Požárně bezpečnostní řešení

Stavba: PŘÍSTAVBA LOGOPEDICKÉ TŘÍDY MŠ HATĚ, Brno - Ivanovice, Hatě 81/19
Místo: Hatě 81/19, Brno - Ivanovice, parc. č. 536
Investor: Statutární město Brno, Dominikánské nám. 196/1, 602 00 Brno
Projektant: PROJECT building s.r.o., Erbenova 375/8, 602 00 Brno,
Ing. Václav Rikan, ČKAIT 1004354 (IP 00)
Stupeň: **Změna stavby před dokončením – říjen 2024**

Arch. číslo: **3506-24** (oprava k z. č. 3435-23)

Změna stavby před dokončením - říjen 2024
NÁZEV AKCE:
PŘÍSTAVBA LOGOPEDICKÉ TŘÍDY MŠ HATĚ
Místo stavby: Hatě 81/19, Brno - Ivanovice, parc. č. 536
Půdorys, situace - požární schéma
PŘÍLOHA POŽÁRNÍ ZPRÁVY
ZAKÁZKOVÉ ČÍSLO: 3506-24 (Změna k z. č. 3435-23)

PŮDORYS 1. NP

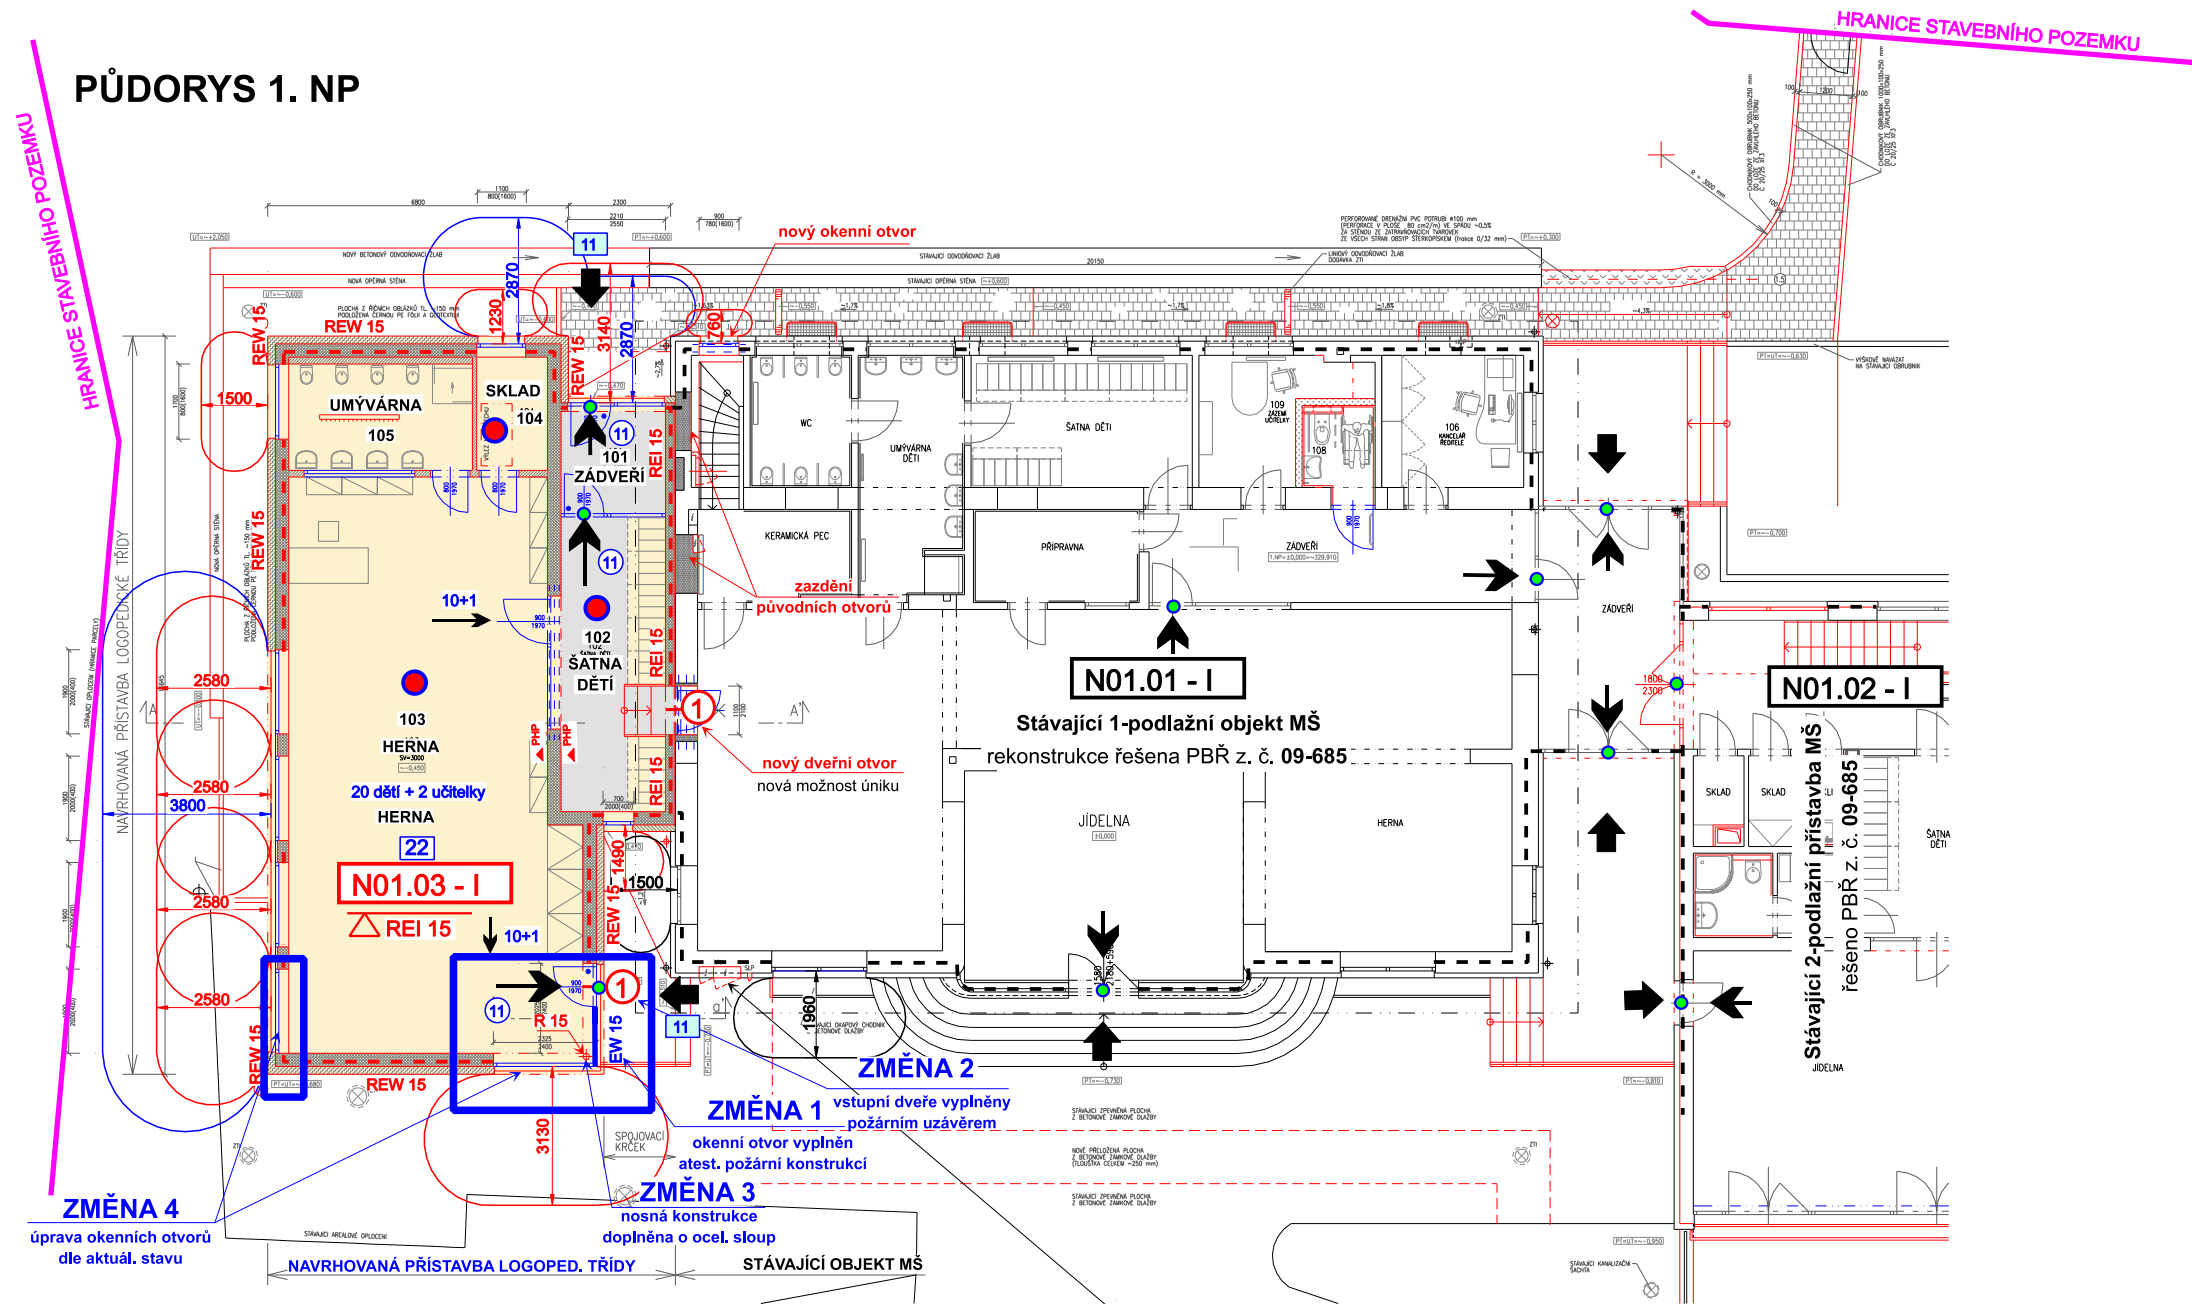
- 1) okenní otvor vstupu do herny (směrem ze zahrady) bude vyplněn atestovanou požární konstrukcí;
- 2) dveřní otvor pro vstup do herny (směrem ze zahrady) posunutý do nové polohy bude vyplněn požárním uzávěrem;
- 3) nosná konstrukce přístavby bude doplněna (v místě rohového prosklení herny) o ocelový sloup;
- 4) je provedena nepatrná úprava dvou okenních otvorů herny (směrem do zahrady – viz výkresová příloha);

ZMĚNA 1:

- Celý okenní otvor v místě vstupu do herny (směrem ze zahrady) bude nově vyplněn neotevíravou atestovanou požární konstrukcí s požární odolností 15 minut – **bude vyhovovat**. Požadavek **EW 15**. Od takto upraveného okenního otvoru již nebude vznikat požárně nebezpečný prostor (směrem ke stávajícímu objektu MŠ).

ZMĚNA 2:

- Vstupní dveře do herny – posunuté do nové polohy (směrem ze zahrady) budou vyplněny atestovaným požárním uzávěrem v provedení EW s požární odolností 15 minut a budou opatřeny samozavíračem – **bude vyhovovat**. Požadavek **EW 15-C2 DP3**. Od takto upraveného dveřního otvoru nebude vznikat požárně nebezpečný prostor směrem ke stávajícímu objektu MŠ.

ZMĚNA 3:

- Nový nosný ocelový sloup (umístěný v místě rohového prosklení herny) bude vytvořen (dle Eurokódů) s požadovanou požární odolností 15 minut – po provedení **bude vyhovovat**. Požadavek **R 15 DP1**.

ZMĚNA 4:

- Byla provedena drobná úprava dvou okenních otvorů herny (dle aktuálního stavu – viz výkresová příloha) a tedy proveden i přepočet odstupů od těchto otvorů.

- Požární atest od prosklené konstrukce prokazující požadovanou požární odolnost EW 15 (včetně osvědčení, že konstrukci namontovala organizace k tomuto účelu oprávněná) bude předložen při kolaudaci.
- Umístění požární prosklené konstrukce viz výkresová příloha předmětného PBR.

- Požární atest od osazeného požárního uzávěru bude předložen při kolaudaci.
- Situování požárního uzávěru (požadovaná požární odolnost a provedení) viz výkresová příloha.

- Požadovaný požární uzávěr typu EW se může bez dalšího průkazu nahradit požárním uzávěrem typu EI (se stejnou či vyšší požární odolností).
- Požární uzávěr EI osazený v konstrukcích stěn nebo stropů druhu DP1 může vykazovat kritérium izolace I_2 .
- Požární uzávěr musí být v době požáru uzavřen (v PD řešeno samozavíračem) - vyhovuje.
- Požární uzávěr musí být uzavřen po každém otevření (v PD řešeno samozavíračem) - vyhovuje.
- Požární uzávěr nesmí být vybaven nebo doplněn zařízeními, která by blokovala jeho samočinné uzavření (např. řetízky, klíny, posuvníky, nerovnosti podlah apod.) – bude splněno.

Poznámka: doklad, prokazující 15-ti minutovou požární odolnost nosné OK, bude předložen při kolaudaci.

Varianta	Odstup	Výška [m]	Délka [m]	Otevř. plocha [m ²]	% otev. ploch [%]	Zatíž. p _{vyp} [kg.m ⁻²]	Pr.in. t.toku [kW.m ⁻²]	Odst. d [m]	Odst. d _s [m]
stavební objekt hustotou tep. toku	1. odstup	2,00	1,90	3,80	100,00	56,61	121,40	2,58	1,13
	2. odstup	2,40	2,33	5,59	100,00	56,61	121,40	3,13	1,35

Požárně nebezpečný prostor od upravovaných otvorů herny (požárního úseku N01.03) vede i nadále do volného prostoru kolem objektu (nebude přesahovat hranici stavebního pozemku). Okolní stávající zástavba je v dostatečné vzdálenosti (řešený objekt, požární úsek, se nenachází v požárně nebezpečném prostoru sousedících objektů), odstupová vzdálenost **vyhovuje**.
